# Réponses aux questions et commentaires du MENV

**Projet d'élargissement de la route 116 entre Victoriaville et  
Princeville**

**Dossier du MENV 3211-05-402**

## **ADDENDA À L'ÉTUDE D'IMPACT** **SUR L'ENVIRONNEMENT**

**Annexe 2 : Cartographie de la zone inondable sur la rivière  
Bulstrode – partie aval (MRC de l'Érable, 2004)**

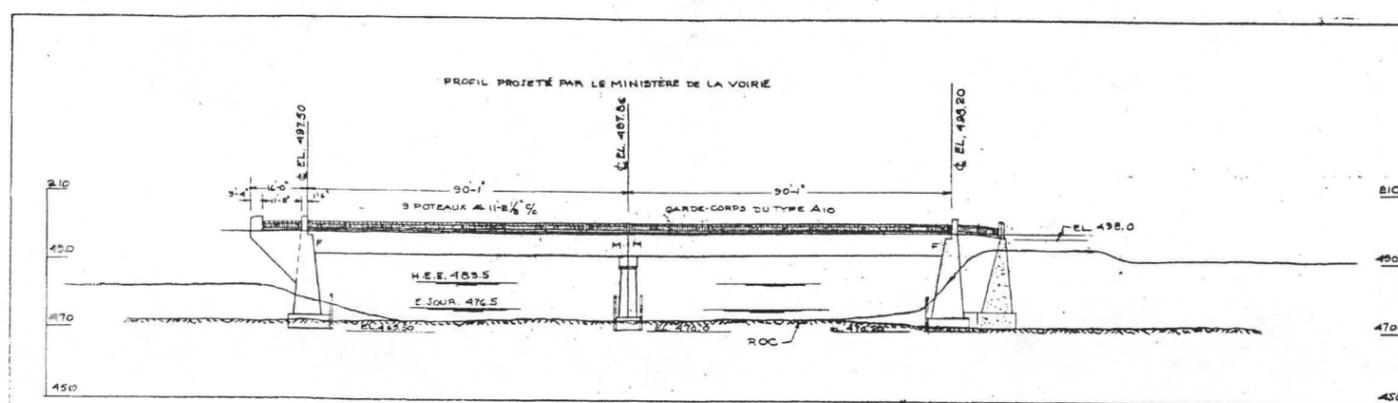
**Bien que les zones inondables soient identifiées sur la carte 5.1- Milieu biophysique (page 27), une cartographie plus précise des zones inondables de la zone d'étude est-elle disponible?**

**Réponse :**

Une vérification auprès du responsable de l'aménagement de la MRC de l'Érable a permis de savoir qu'un règlement de contrôle intérimaire a été adopté le 16 juin 2004 et mis en vigueur le 8 septembre 2004. Ce Règlement contient notamment des dispositions sur les zones d'inondation et plus particulièrement, une cartographie des zones inondables a été acceptée. Selon le responsable de la MRC, la zone définie antérieurement aurait été reconnue formellement.

La figure présentée en annexe 2 illustre la zone inondable sur la rivière Bulstrode, particulièrement à proximité du pont de la route 116.

**Annexe 3 : Plan du pont-route (2 feuillets)**

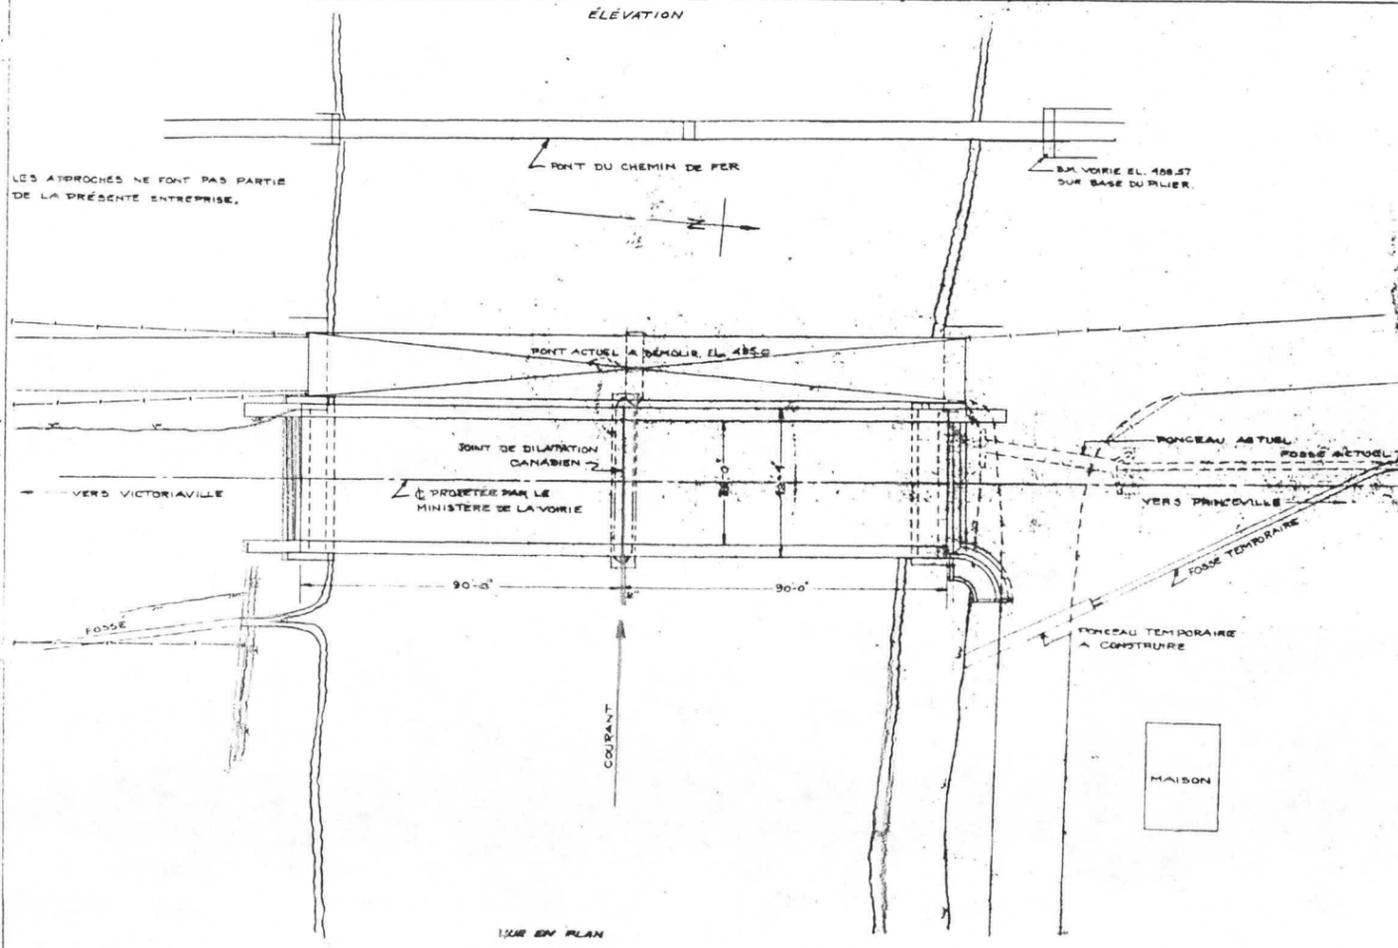
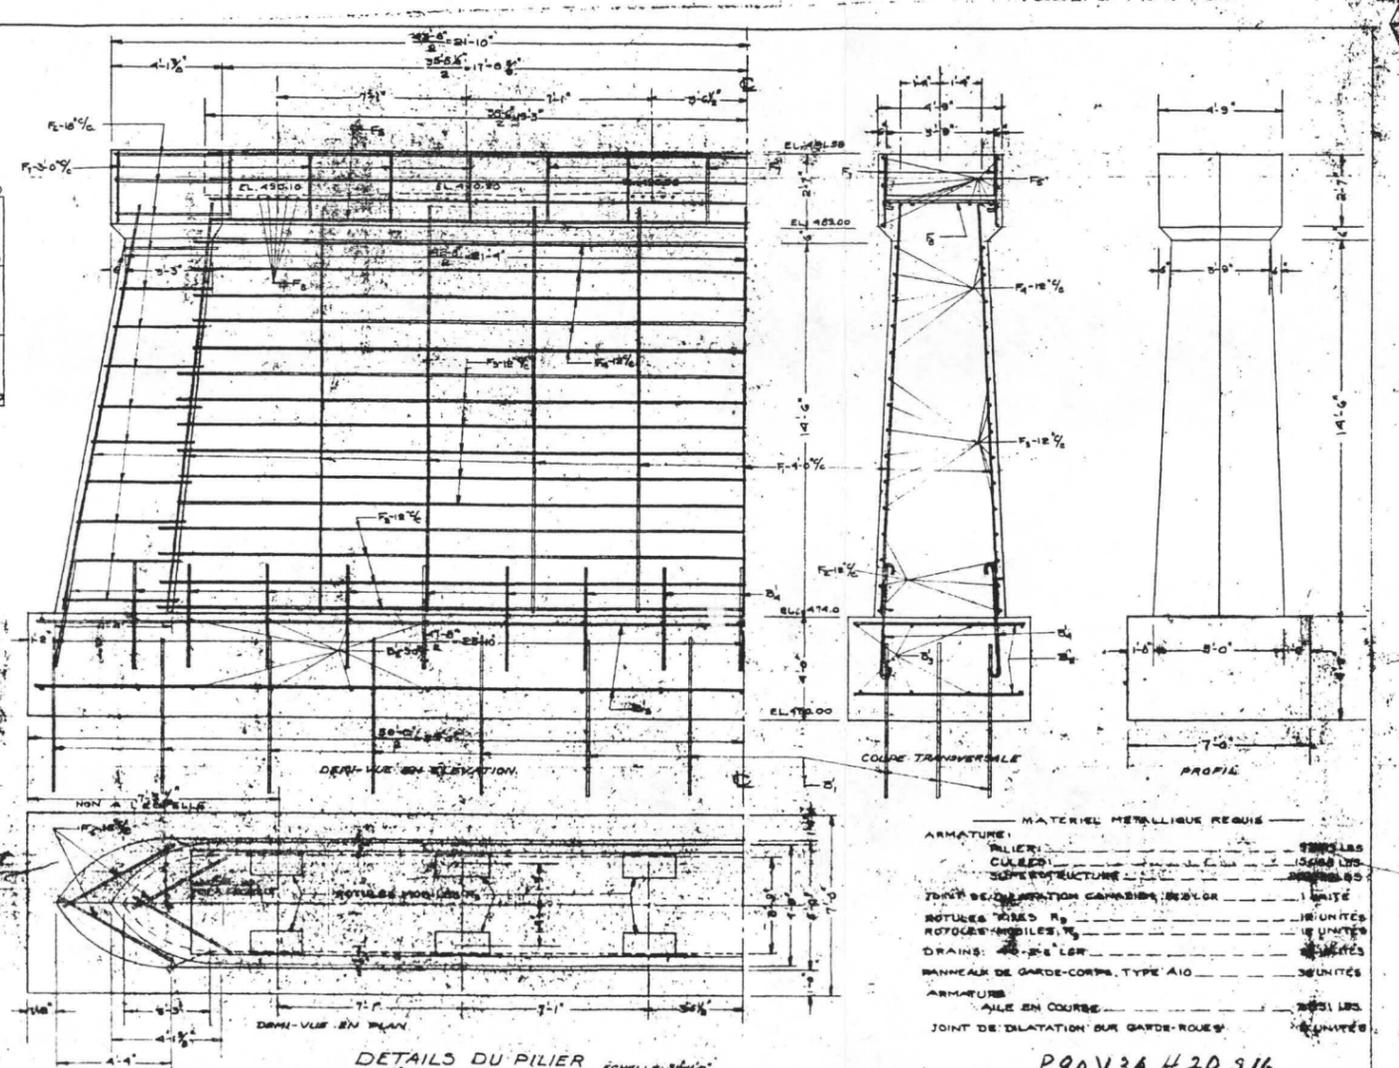
Produire le plan actuel du pont-route sur la rivière Bulstrode (incluant le pont ferroviaire).

Le plan actuel du pont-route (2 feuillets) est présenté à l'annexe 3 du présent document.

- **Carte 5.2 – Utilisation du sol**

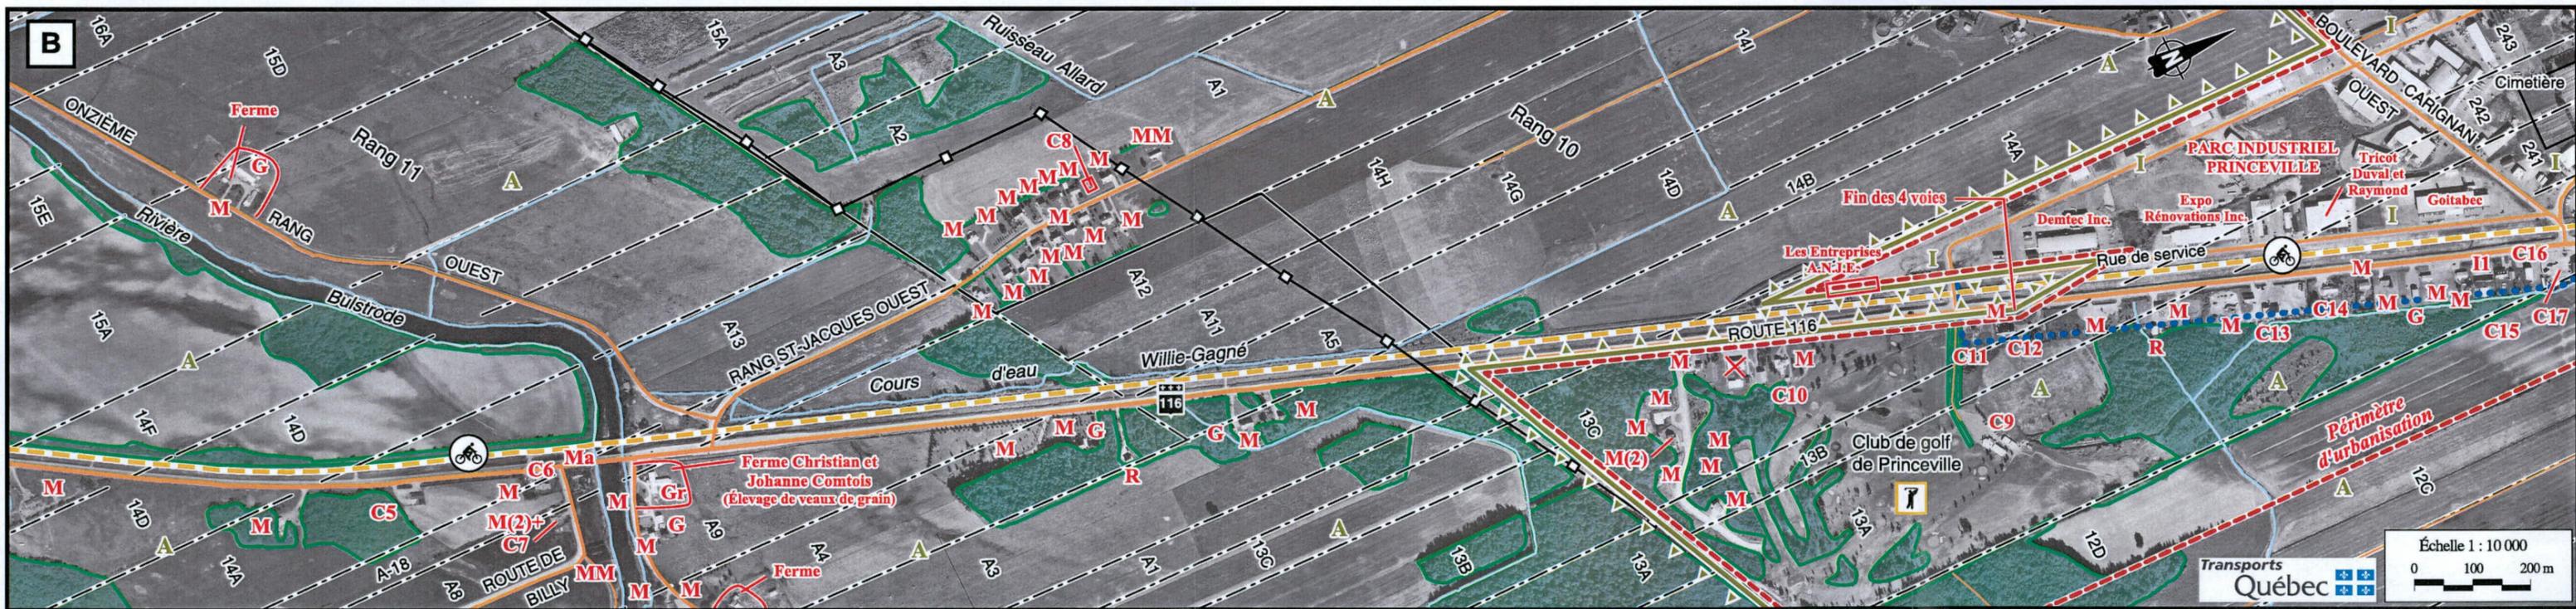
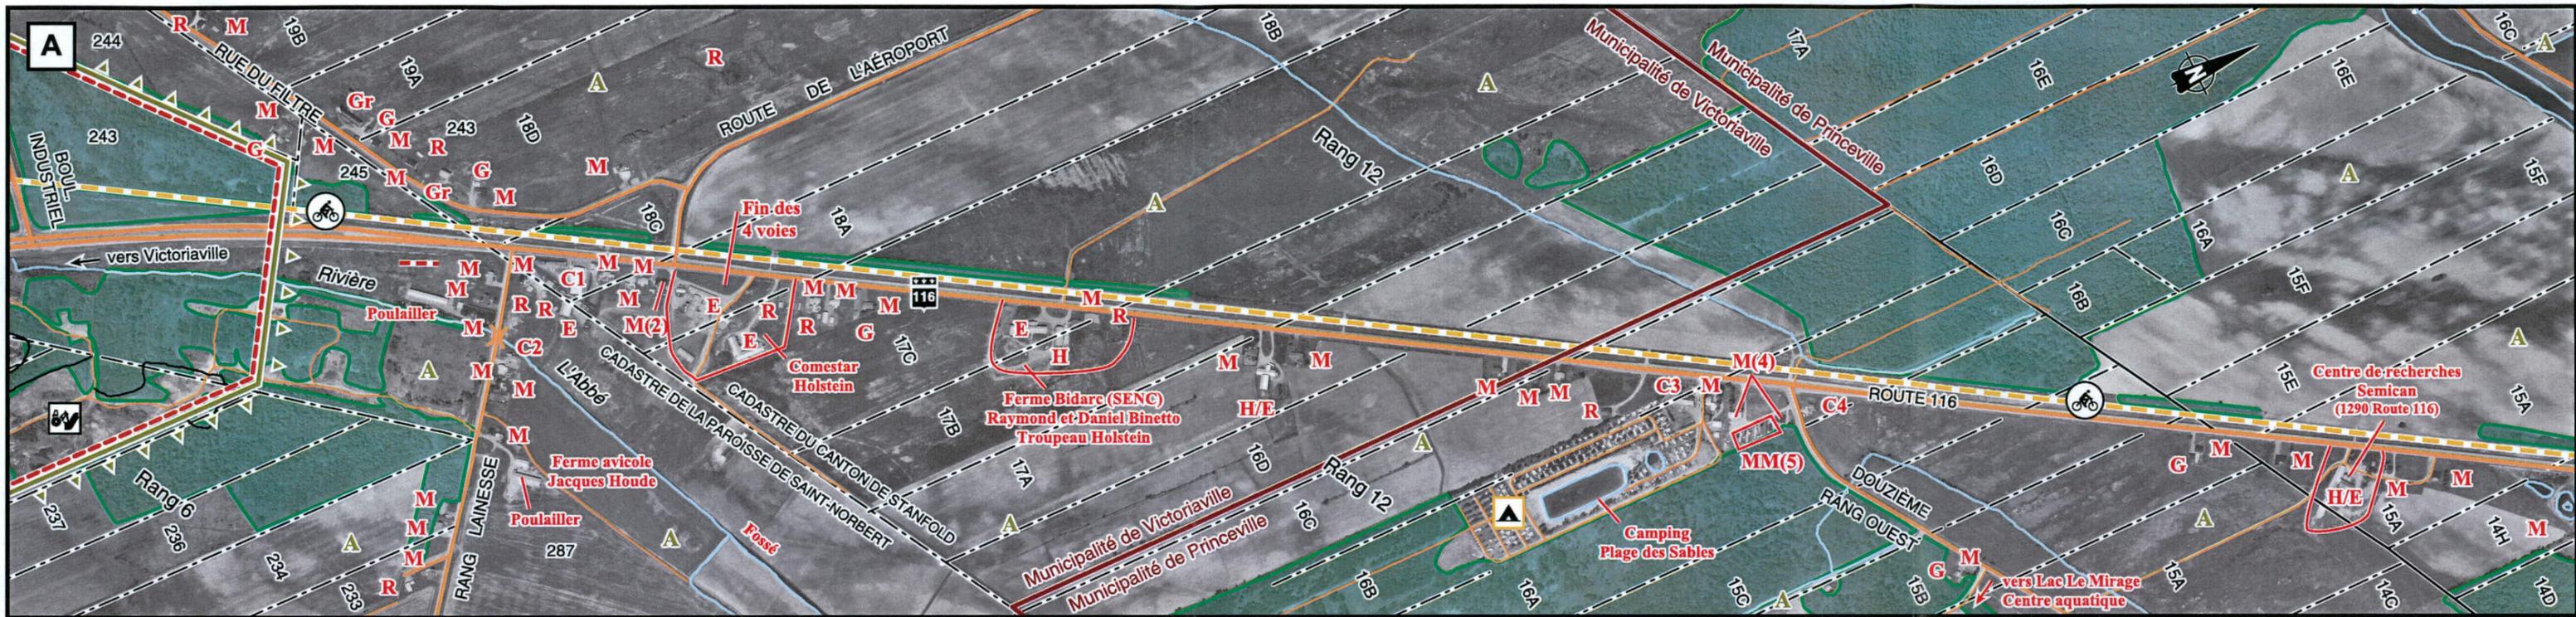
Cette carte comporte certains éléments erronés. Nous observons dans le segment B un chevauchement du périmètre d'urbanisation de la Ville de Princeville et de la zone agricole. Cette situation s'explique probablement par une confusion entre le terme périmètre mixte (secteur déstructuré ayant un certain caractère urbain mais localisé en zone agricole) utilisé par la MRC pour identifier les îlots déstructurés et le périmètre d'urbanisation lui-même.

**Afin de corriger la situation, l'initiateur devrait s'adresser à la MRC de l'Érable pour connaître le périmètre urbain exact de la Ville de Princeville.**

**En ce qui concerne la Ville de Victoriaville, la limite de la zone agricole correspond bien à celle du périmètre d'urbanisation, cependant on ne retrouve aucun tracé de celui-ci sur la carte.**

Une vérification a été réalisée auprès du responsable de l'aménagement de la MRC de l'Érable. Tel que mentionné précédemment, un règlement de contrôle intérimaire a été adopté le 16 juin 2004 et celui-ci a été mis en vigueur le 8 septembre 2004. Dans le cadre du Règlement, une cartographie du périmètre de cohabitation autour du périmètre d'urbanisation de la ville de Princeville a été produite. Une figure est présentée en annexe 5 relativement à cette délimitation.

Précisons effectivement qu'une erreur de délimitation des limites des périmètres est présente sur la carte 5.2, laquelle provient de délimitation non concordante sur l'ancien plan du périmètre d'urbanisation et celui de la zone agricole protégée. La carte 5.2 révisée est présentée également à l'annexe 5.

Il est vrai que le périmètre d'urbanisation n'est pas illustré. La zone située à l'intérieur de la zone agricole fait partie du périmètre d'urbanisation. La carte 5.2 – Utilisation du sol révisée présentée à l'annexe 5, montre la correction à cet égard.
